H4-CA-243-R04

浜岡原子力発電所
基準津波の策定のうち
プレート間地震の津波評価について
(コメント回答)

2022年12月13日

コメント回答に伴うプレート間地震の津波評価結果の変更

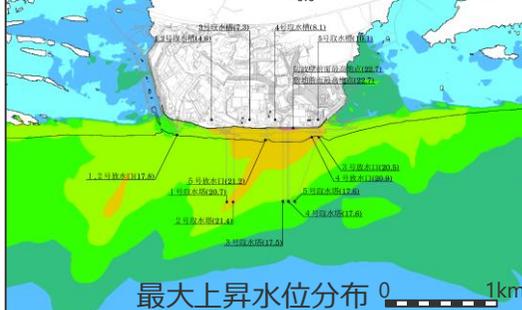
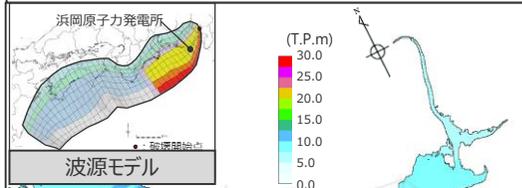
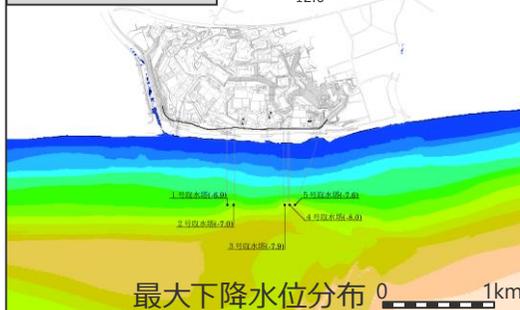
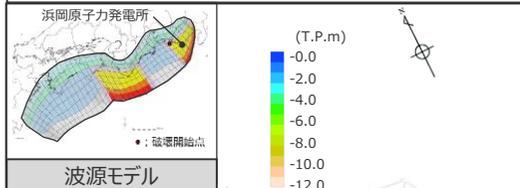
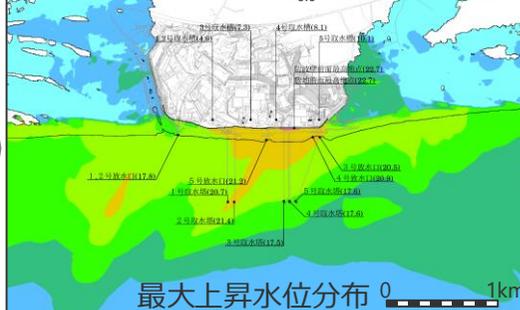
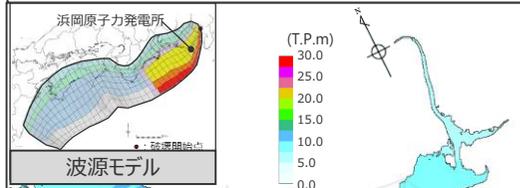
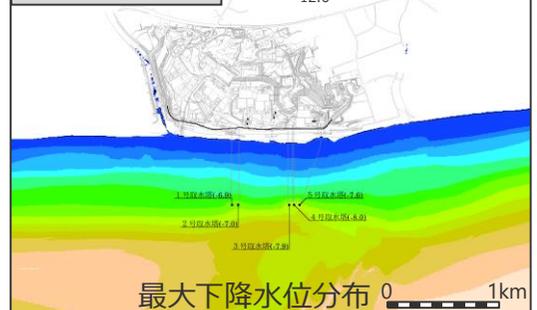
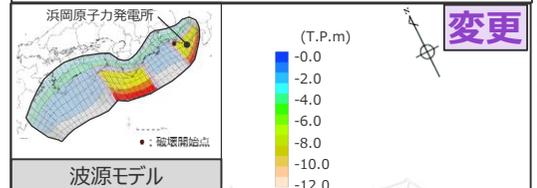
- 今回のコメント回答に伴うプレート間地震の津波評価結果の変更は以下のとおり。
- 水位上昇側の評価結果について、最も影響の大きいケースに変更はない。水位下降側の評価結果については、選定ケースが変更となったが、津波評価結果の最大下降水位分布に大きな違いはなく、3、4号取水塔の水位低下時間は13.6minとなった。

検討波原モデルA 大すべり域の数：東海地域2箇所
大すべり域の位置：敷地より大すべり域を東へ30km移動
大すべり域間の距離120km、ライズタイム90s、
破壊伝播速度1.0km/s、破壊開始点 P1

最大下降水位(T.P. m)(水位低下時間)	
3号取水塔 海底面	4号取水塔 海底面
(13.6min)	(13.5min)

日本海溝の津波評価手法モデルとの比較

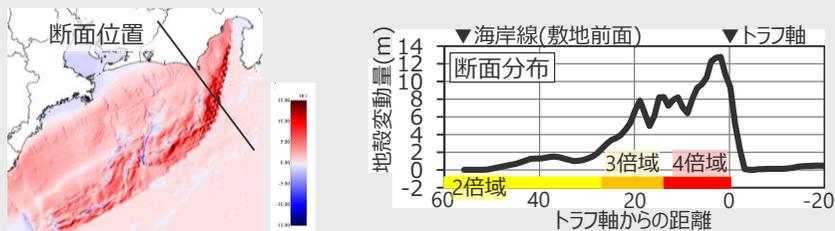
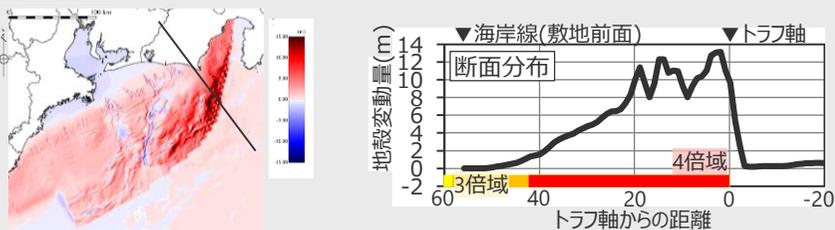
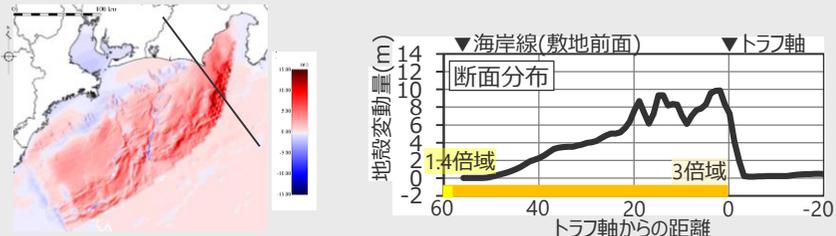
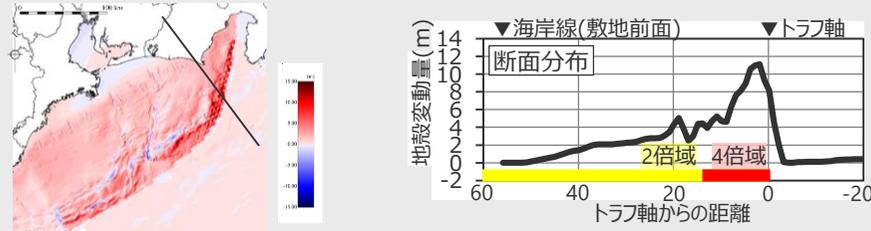
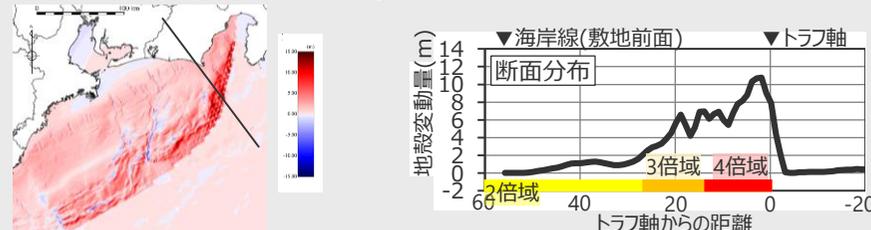
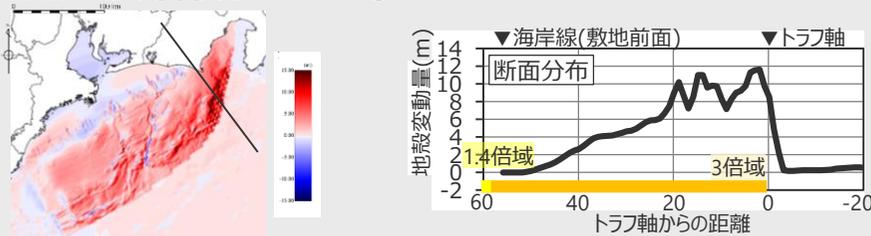
- 日本海溝の手法を用いたモデルとの比較において、検討波源モデルCの妥当性について更に説明を加えること。

- 次に、敷地への津波影響が大きい敷地前面の地殻変動量分布について比較した結果は以下のとおり。
- 検討波源モデルは、日本海溝の津波評価手法モデルと同程度の最大10m程度の地殻変動量となっている。
- 敷地周辺に着目し、敷地周辺への津波影響を特に考慮した検討波源モデルA・Dは、同じく敷地周辺への津波影響を特に考慮した日本海溝の津波評価手法モデル②③と同様に、トラフ軸付近等で特に大きい地殻変動量分布となっている。
- 南海トラフ広域に着目し、広域の津波特性を考慮した検討波源モデルCは、同じく広域の津波特性を考慮した日本海溝の津波評価手法モデル①と同様に、陸沖方向に幅広い地殻変動となっている。

・超大すべり域・大すべり域の位置を東へ60km移動させ、敷地前面において超大すべり域・大すべり域がある条件に揃えた。

No.2コメント回答（水位下降側の詳細パラメータスタディの実施方法） 各波源モデルの詳細パラメータスタディ（今回説明） （水位下降側：基準断層モデル2-3の例）

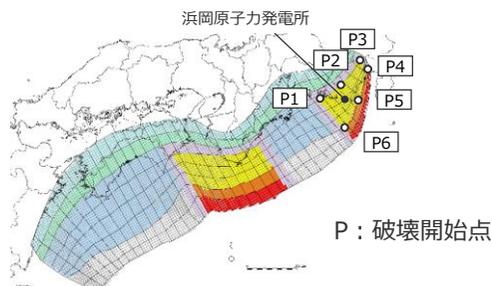
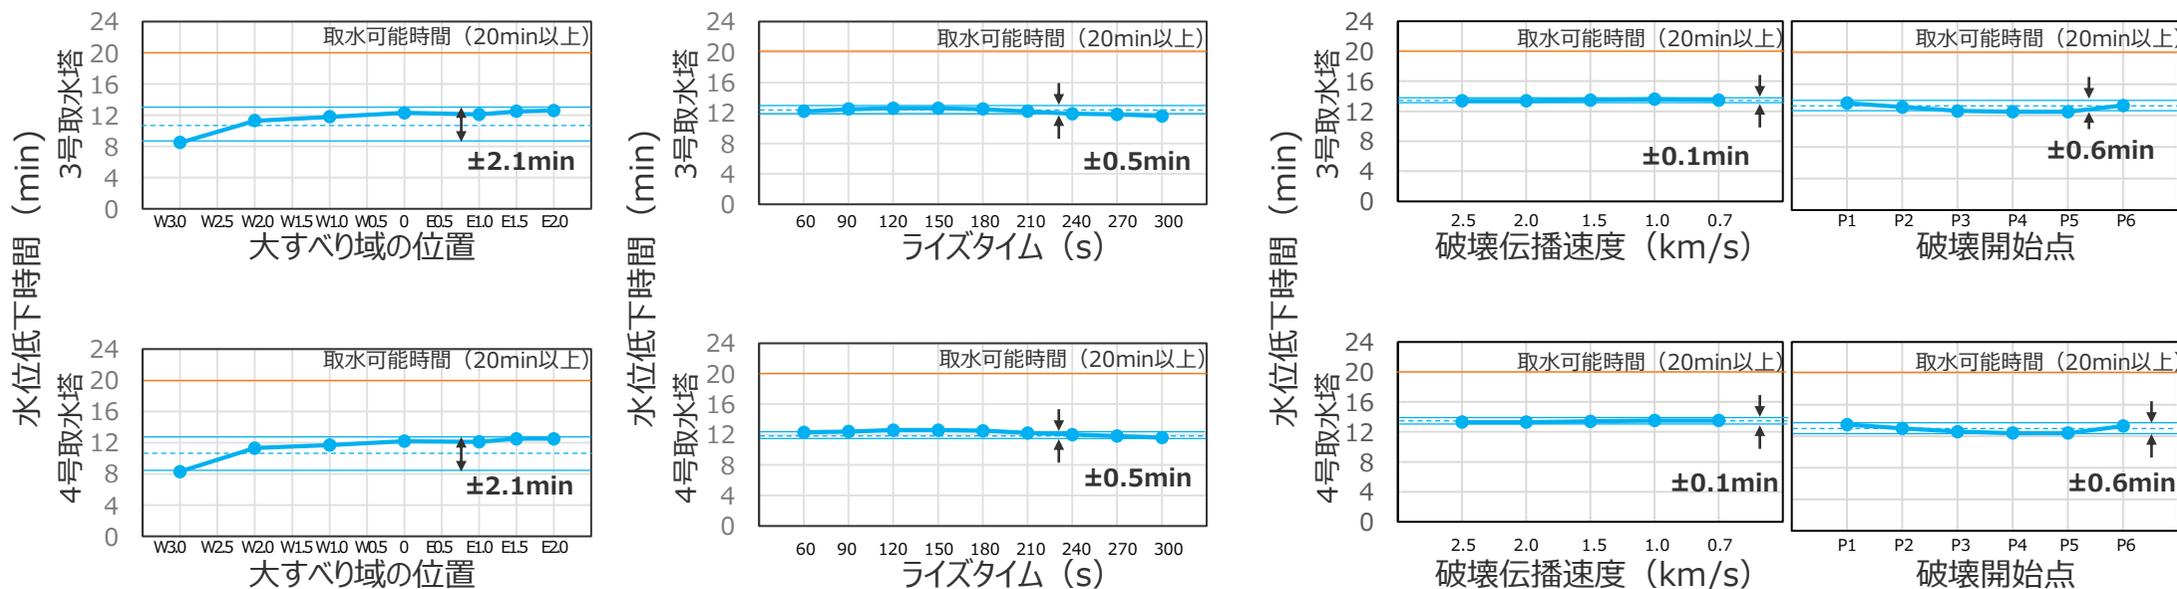
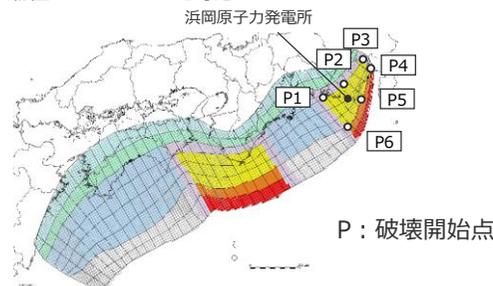
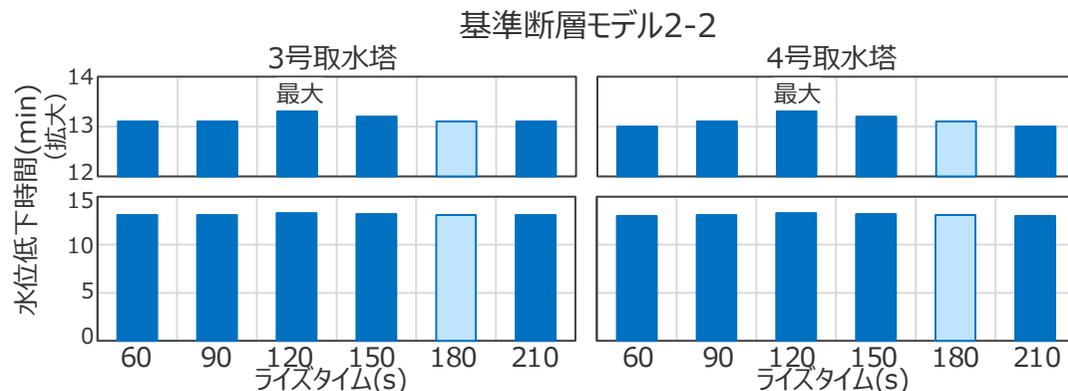
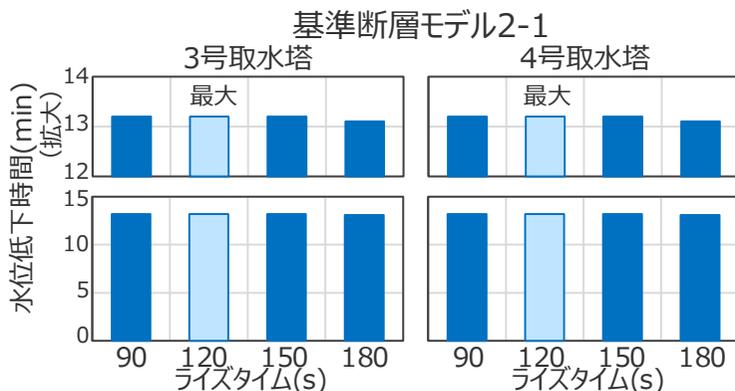
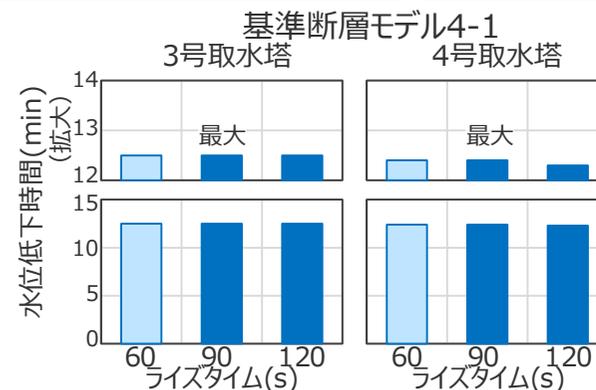
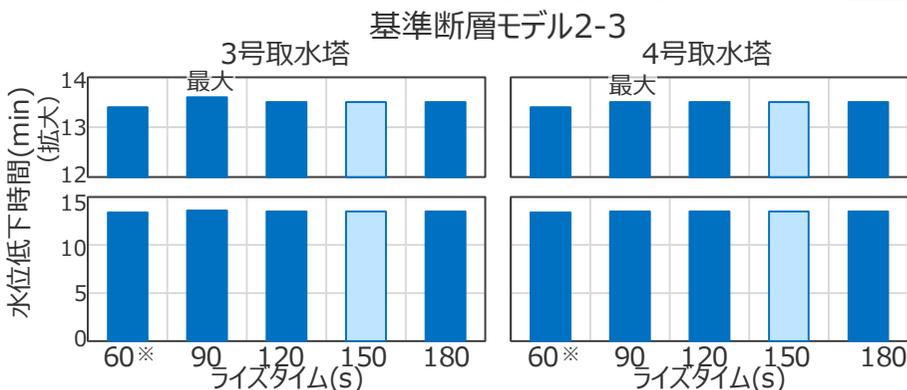
水位下降側の詳細パラメータスタディの実施方法

・水位下降側では、ライズタイムの影響と破壊伝播速度・破壊開始点の影響が同程度で違いが小さいことなどを踏まえ、ライズタイムと破壊伝播速度・破壊開始点との組合せのパラメータスタディを追加実施した。

- 水位下降側のライズタイムのパラメータスタディにおいて影響の大きい複数のケースについて、更に破壊伝播速度および破壊開始点のパラメータスタディを実施した結果は以下のとおり。
- より網羅的に検討した結果、一部の基準断層モデルにおいて選定されるケースが変更となったが、ライズタイムの違いによって、破壊伝播速度・破壊開始点のパラメータスタディ結果は大きく変わらないことを確認した。

No.3コメント回答 (詳細パラメータスタディによる影響の大きいケースの選定方法) 各波源モデルの詳細パラメータスタディ (前回説明) (水位上昇側：基準断層モデル3-3の例)

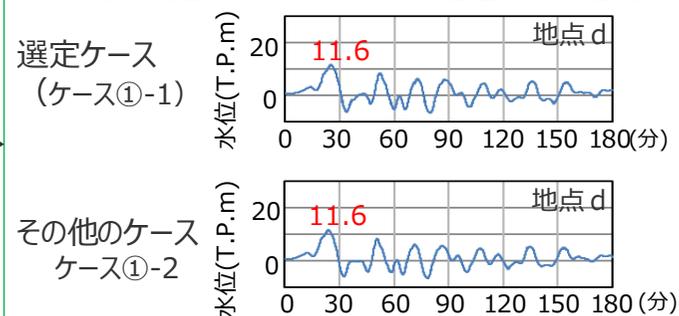
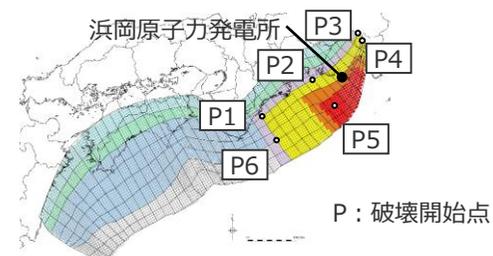
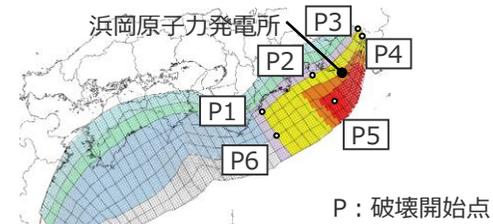
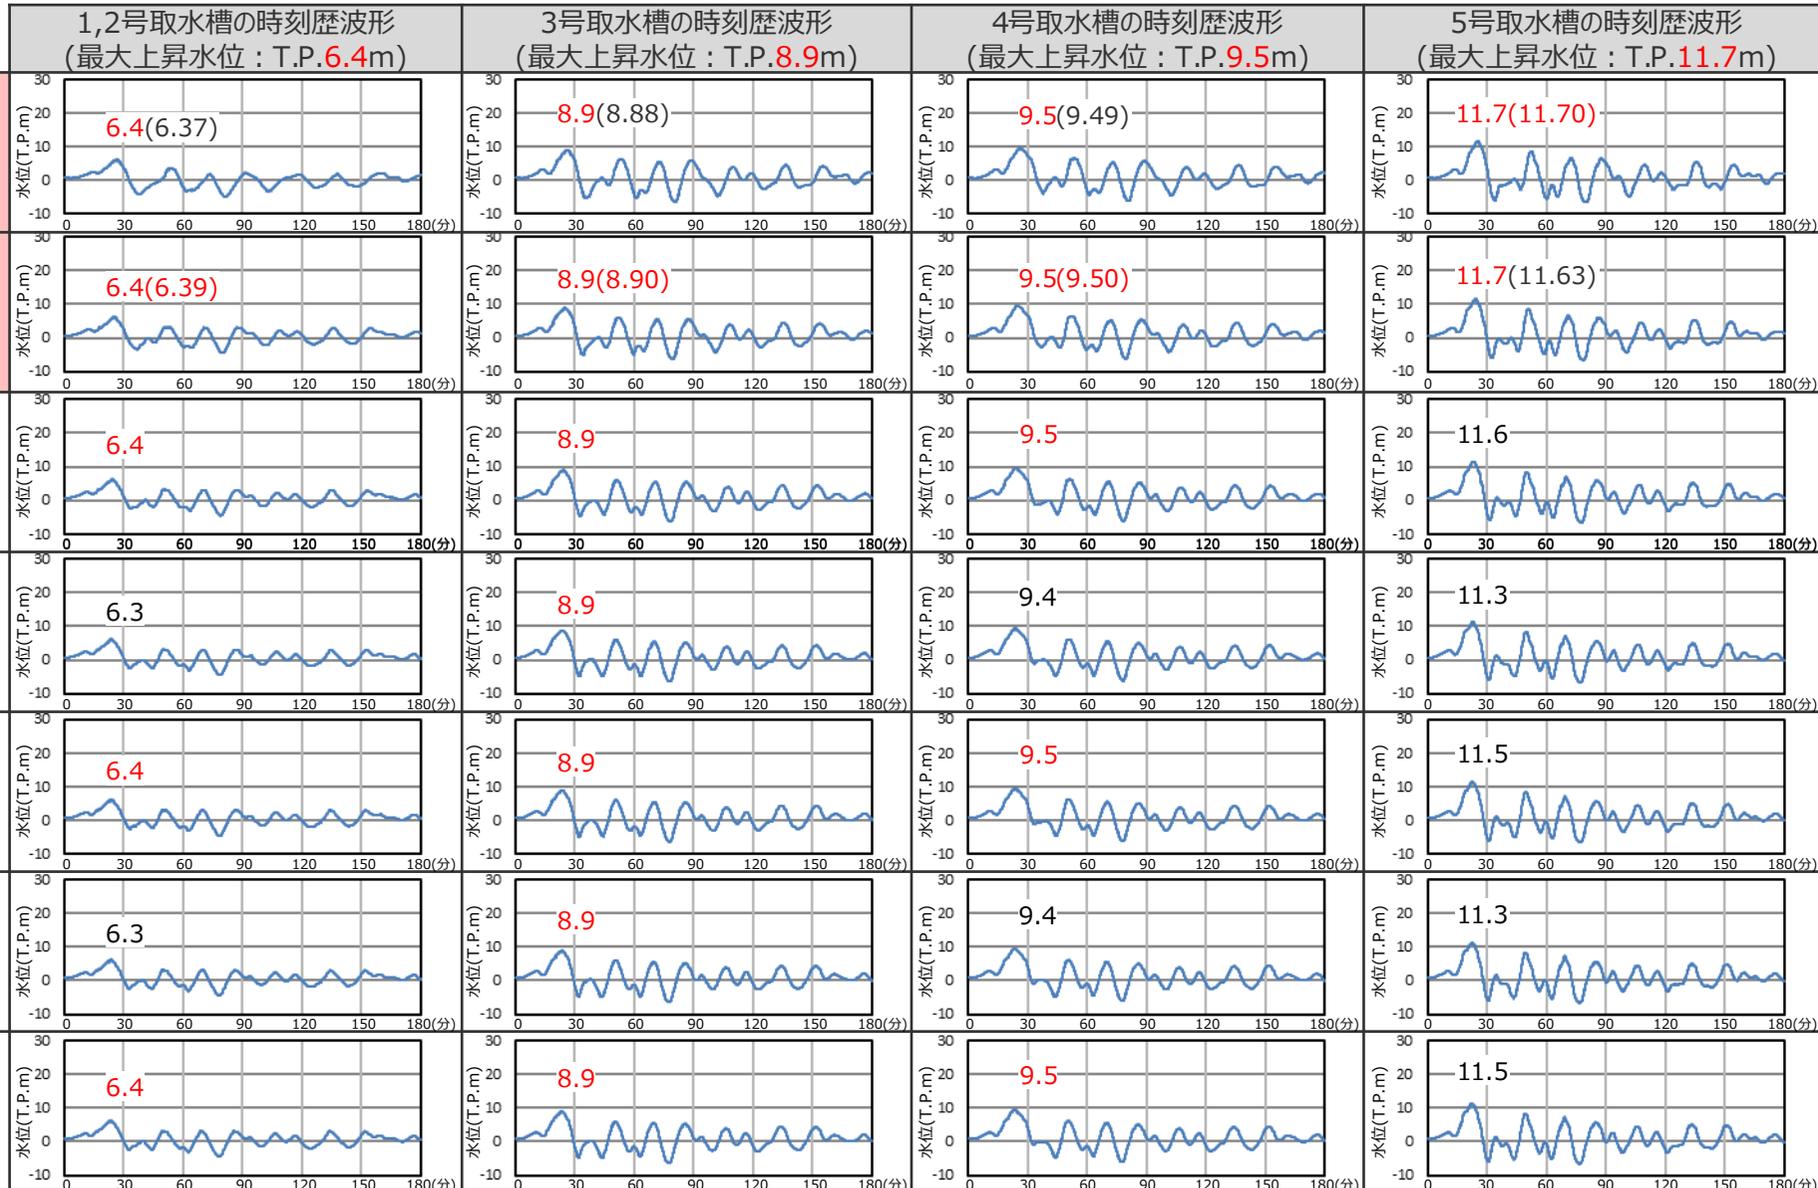
詳細パラメータスタディによる影響の大きいケースの選定方法

- No.3コメント回答に伴う選定方法の変更は以下のとおり。
- まず、選定ケースについて、前回までは基準断層モデルごとに1つの代表ケースを選定することとしていたが、今回はより幅広い選定方法となるよう、基準断層モデルごとに必要に応じて複数の代表ケースを選定することとした。
- また、津波波形の比較を追加し、適切に敷地への津波影響を代表できるケースが選定されていることを確認することとした。

- No.3コメント回答に伴う選定方法の変更は以下のとおり。
- まず、選定ケースについて、前回までは基準断層モデルごとに1つの代表ケースを選定することとしていたが、今回はより幅広い選定方法となるよう、基準断層モデルごとに必要に応じて複数の代表ケースを選定することとした。
- また、津波波形の比較を追加し、適切に敷地への津波影響を代表できるケースが選定されていることを確認することとした。
